Expertise géotechnique de la partie regard enterré de l'ouvrage de sectionnement aval – Bât. 199

CEA de CADARACHE – Saint-Paul-lez-Durance (13)

Diagnostic géotechnique (G5)

Document n° : 23R04

Figure 4 : Coupe 2-2 sur le bâtiment 199 [R 14]

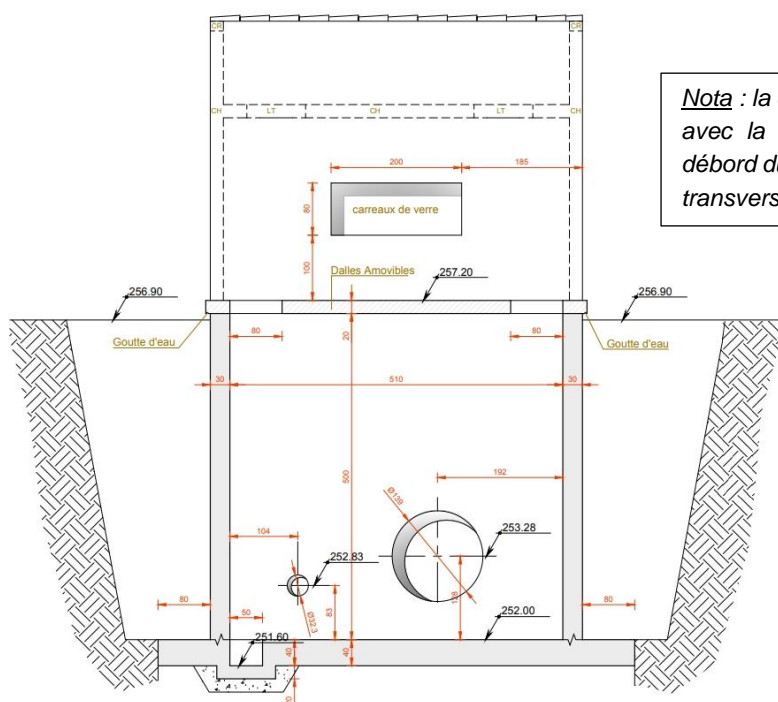
Nota : la coupe 2-2 n'est pas en accord avec la vue en plan qui indique un débord du radier de 30 cm dans le sens transversal, et non 80 cm.

Figure 19 : Aperçu du substratum calcaire - Photo prise le 23/05/2014 (Source : CEA)

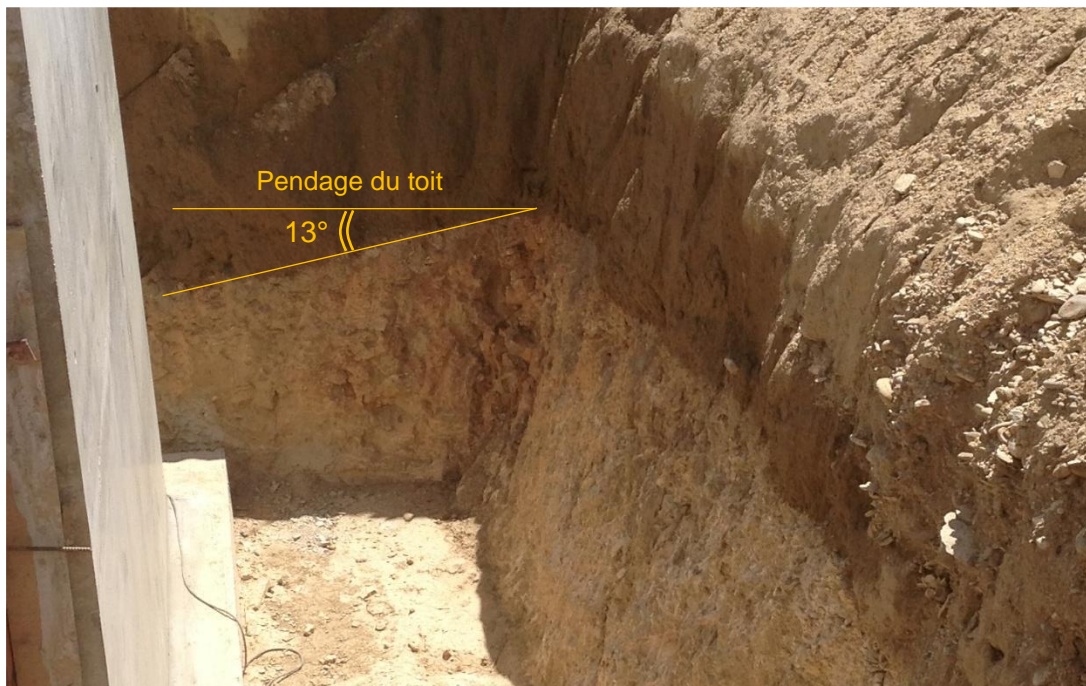
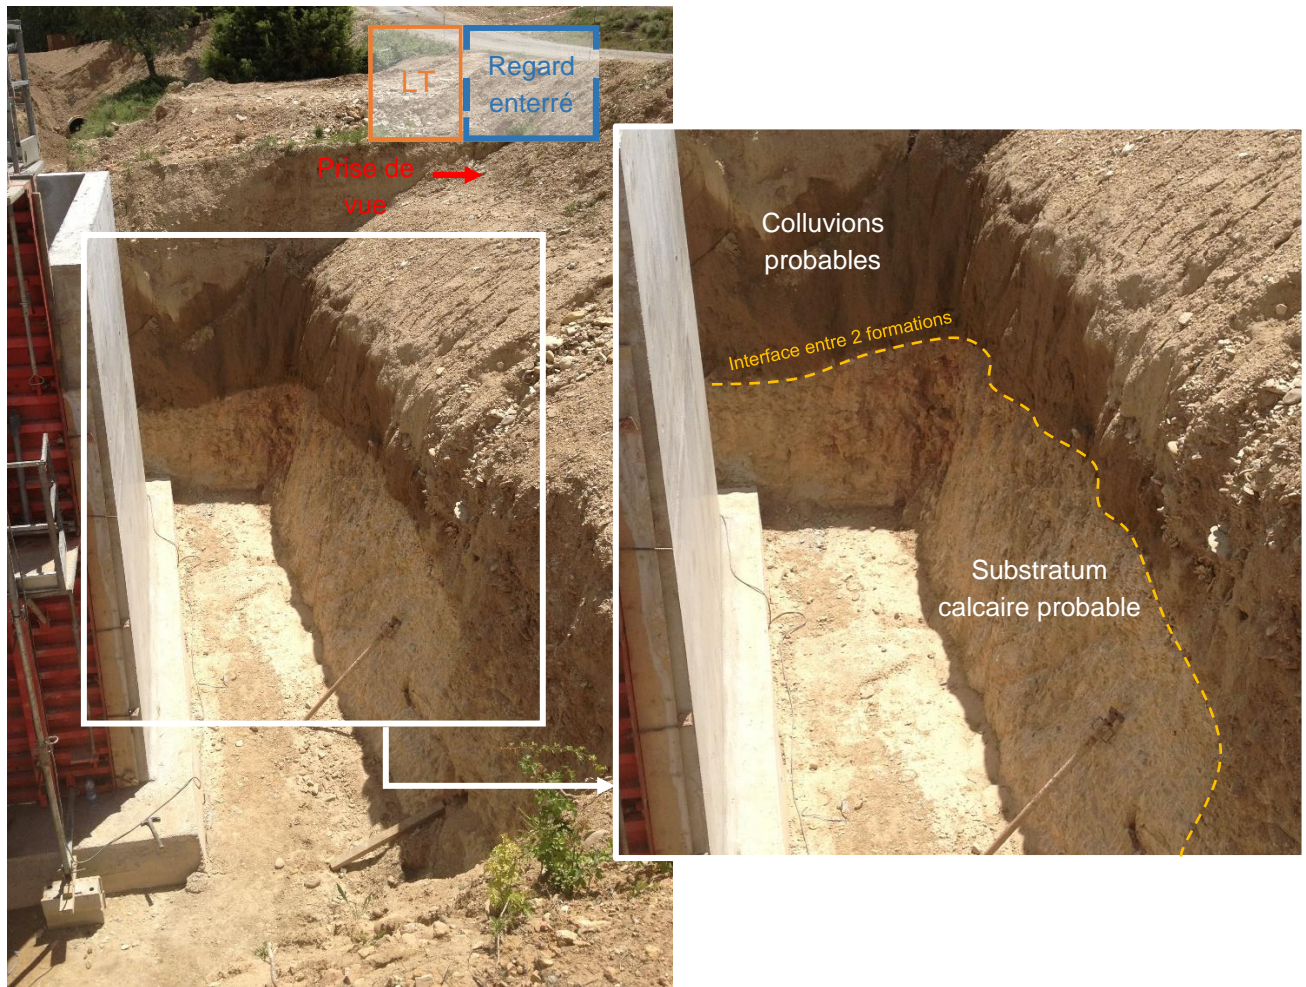
A l'inverse, sur un cliché montrant les parois de terrassement opposées (Figure 19), on aperçoit de manière très distincte ce qui semble être l'interface entre deux formations géologiques.

L'horizon inférieur de couleur claire et à la surface irrégulière s'apparente fortement au substratum calcaire. L'horizon supérieur de couleur beaucoup plus foncée est probablement composé de colluvions limoneuses.

Sur les coupes du bâtiment [R 14], les voiles enterrés mesurent 5 m de hauteur (hors radier). L'arase inférieure du radier se situe à +251,60 NGF. En tenant compte de la perspective et de la profondeur de la photo, on estime que le toit du substratum rocheux s'établirait :

- vers 3,50 m de profondeur par rapport au terrain naturel au premier plan de la photo, soit vers +253,90 NGF (épaisseur de calcaire \approx 2,30 m),
- vers 3,80 m de profondeur par rapport au terrain naturel en arrière-plan de la photo, dans l'angle des 2 pans de terrassement, soit vers +253,20 NGF (épaisseur de calcaire \approx 1,60 m),

La photo met aussi en évidence un pendage net du substratum calcaire que l'on estime grossièrement à environ 13°, sans savoir, de manière certaine, s'il se poursuit le long du voile, s'il augmente ou s'il diminue.

Figure 22 : Nature du sol d'assise des fondations d'après les photos

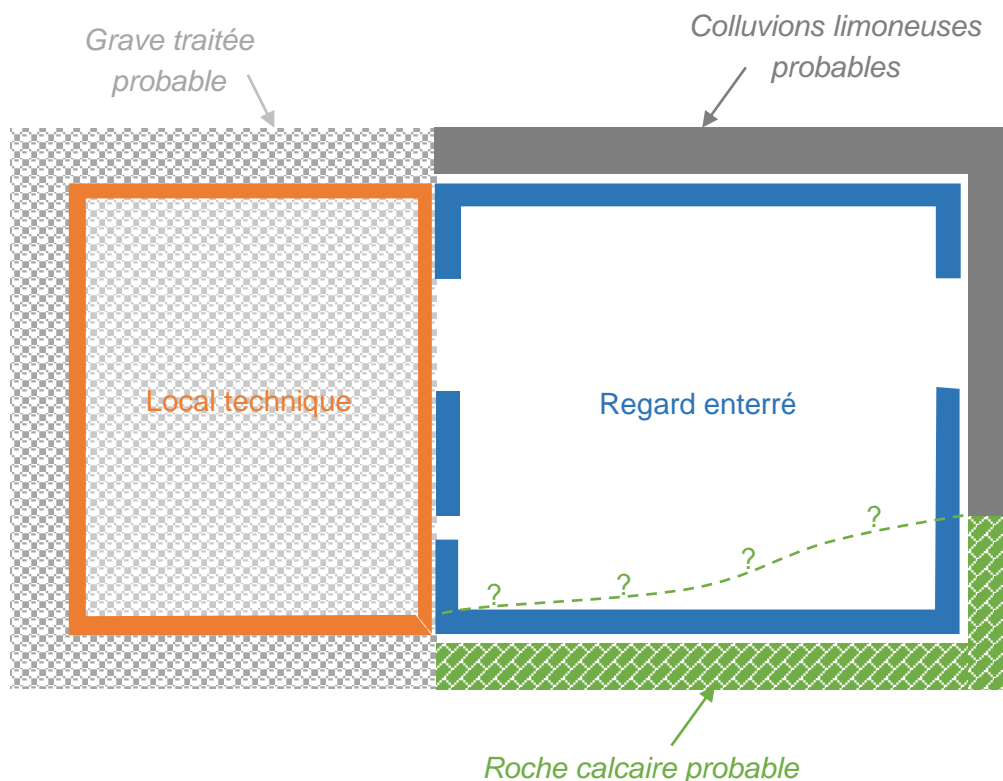
En fin de compte, l'analyse des photos nous apporte les informations suivantes sur les sols d'assise des fondations du regard enterré et du local technique :

Figure 26 : Diffusion des charges du local technique sur la canalisation

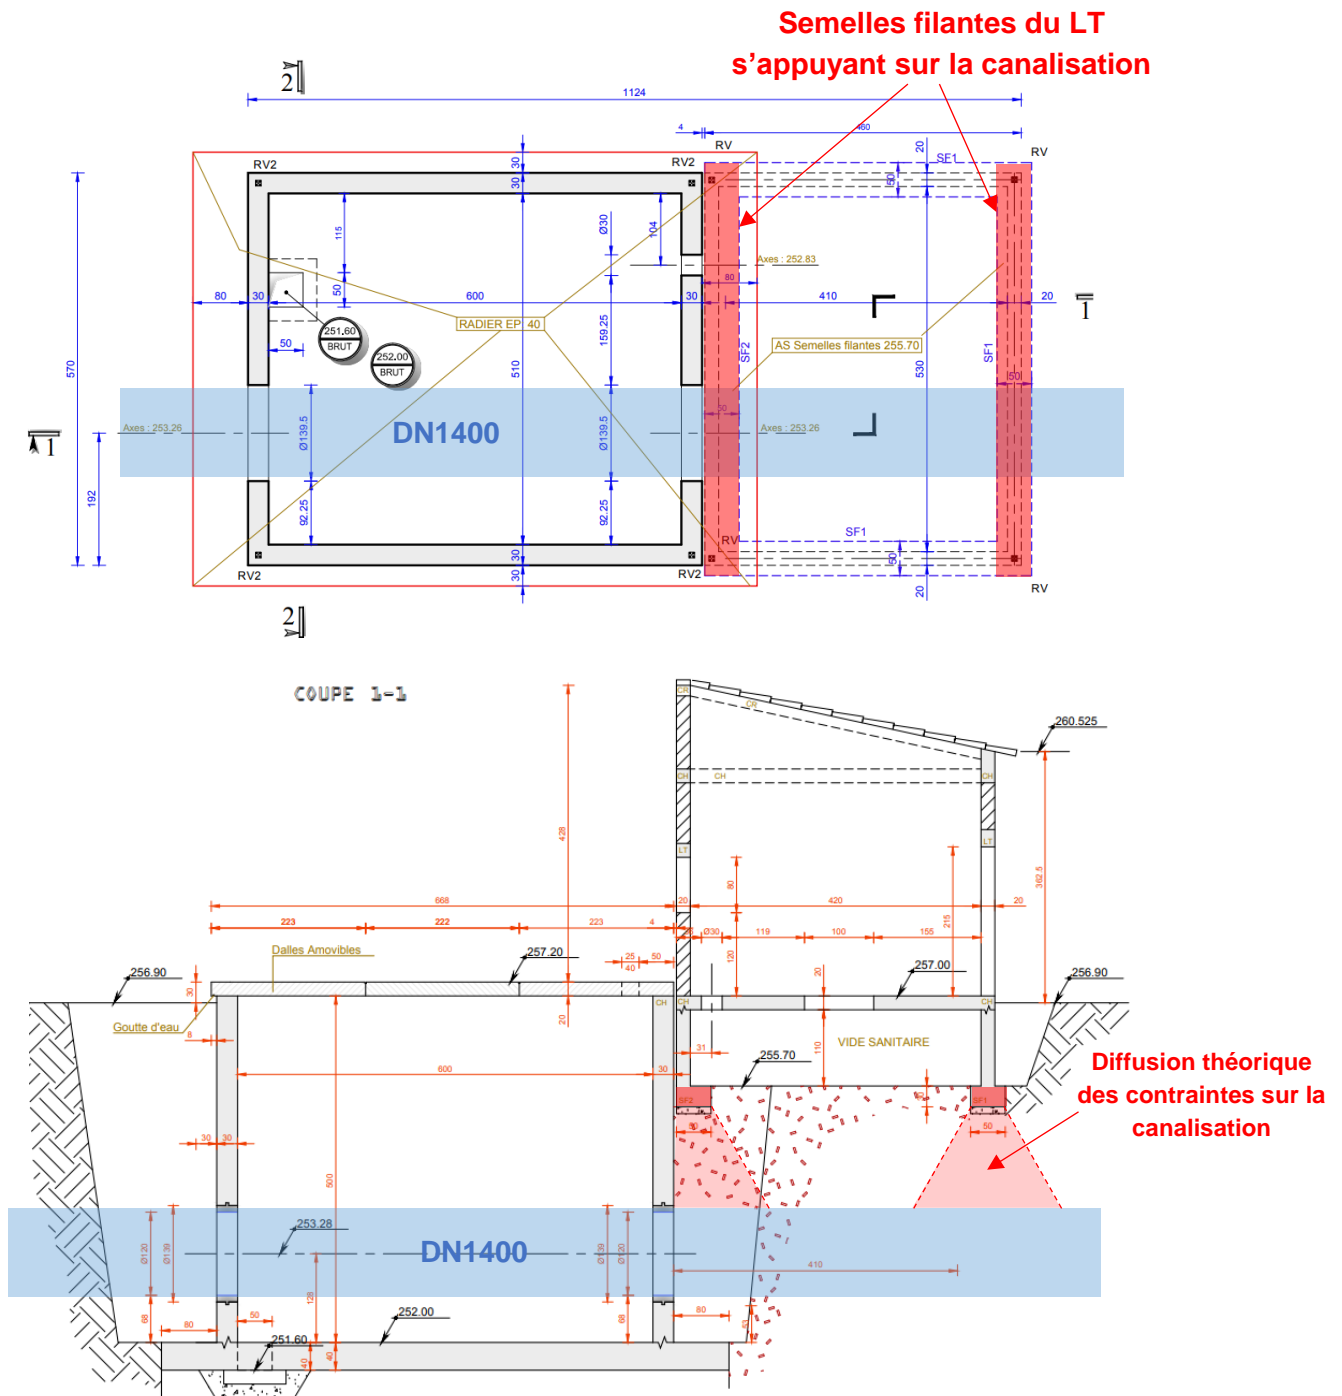
D'autre part, le mode de fondation du local technique n'est pas adapté dans la configuration présente. En effet, le local technique repose au-dessus de la canalisation DN1400. Les semelles filantes diffusent une partie des charges qu'elles reprennent sur la conduite.

Par ailleurs, le recouvrement entre l'arase supérieure de la canalisation et l'arase inférieure des semelles est de seulement 1,50 m, soit assez peu pour pouvoir avoir une vraie diffusion des contraintes (telle que dessinée sur la Figure 26 : diffusion théorique). De ce fait, la contrainte est sûrement plus concentrée au droit des semelles.

Nous nous étonnons qu'aucun pontage de la canalisation n'ait été anticipé. Les charges ainsi reprises par les fondations du local doivent être transmises de part et d'autre de la canalisation et descendues sous l'arase inférieure de celle-ci.

Figure 27 : Vue en plan du confortement envisagé pour le bâtiment 199 [R 7]

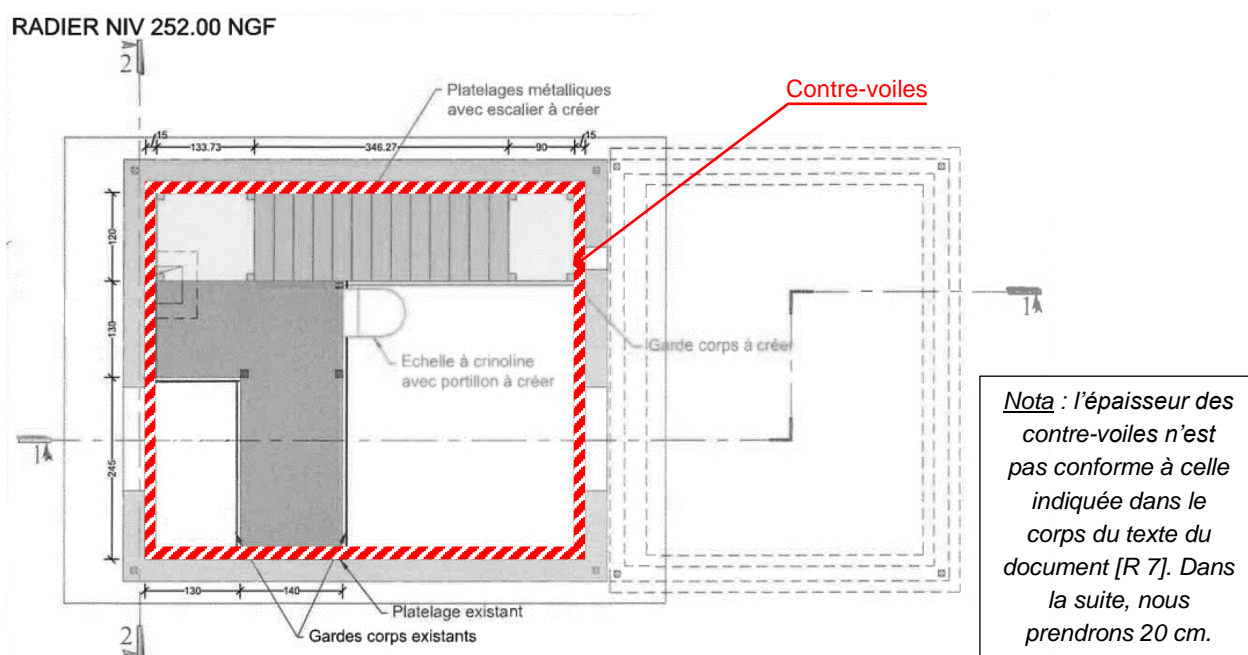
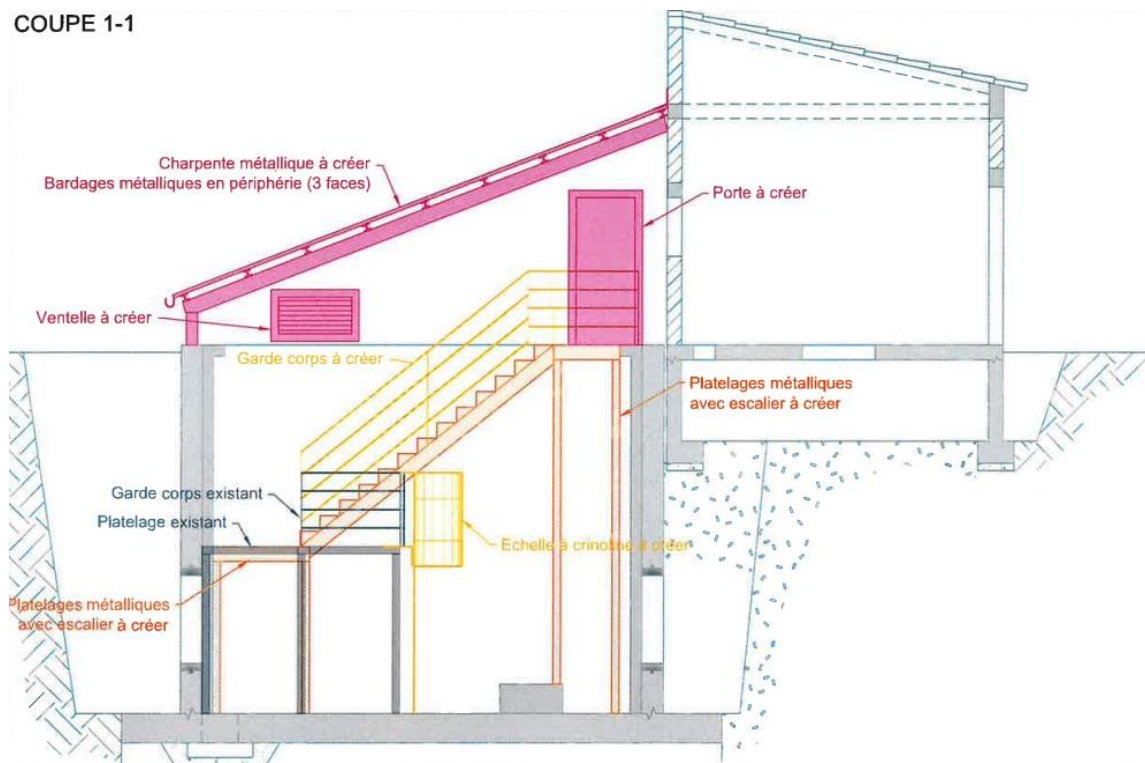
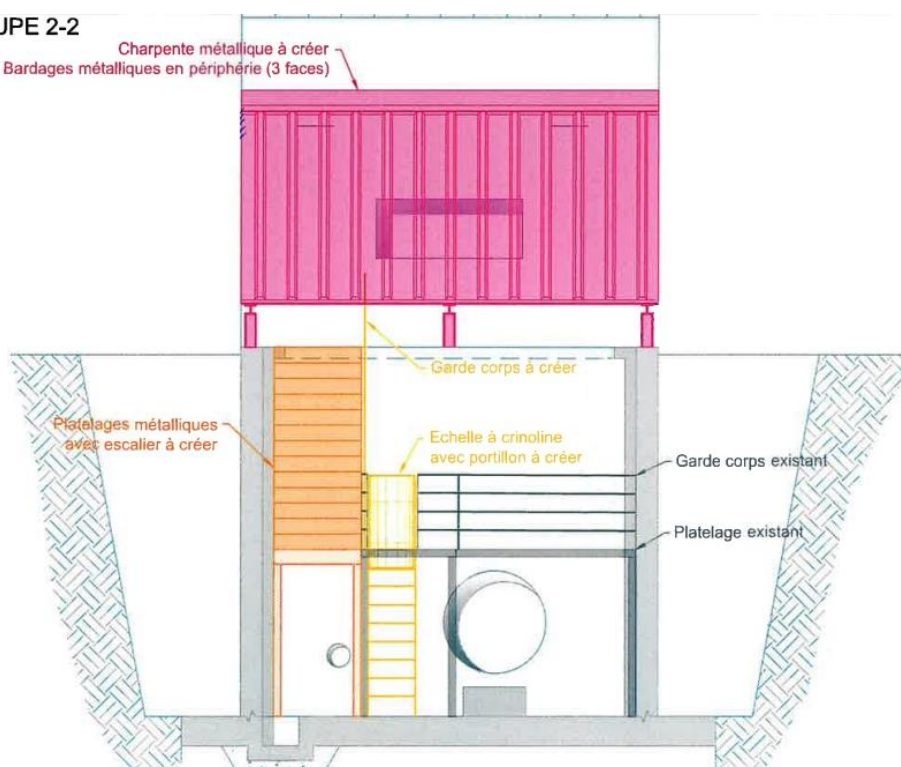
Etant donné le projet de confortement envisagé, le radier existant devra faire l'objet d'une étude géotechnique de conception, de type G2, pour étudier l'impact de la modification de la descente de charges sur le risque de soulèvement UPL, la portance et les tassements.

- 3) De procéder à une **réfection de la voirie** afin d'éviter, dans le futur, toute accumulation d'eau le long des voiles. Pour ce faire, il sera nécessaire de procéder :
- A la démolition de la voirie existante autour de l'ouvrage,
 - Au terrassement des remblais de comblement le long des voiles enterrés,
 - Au compactage du fond de forme,
 - A la mise en œuvre d'une nouvelle couche de fondation avec formes de pente pour éloigner l'eau de l'ouvrage, et éventuellement de dispositifs d'évacuation complémentaires,
 - A la réfection de la couche de roulement.

On veillera à ce que le compactage du fond de forme n'entraîne pas de dommage sur la canalisation.
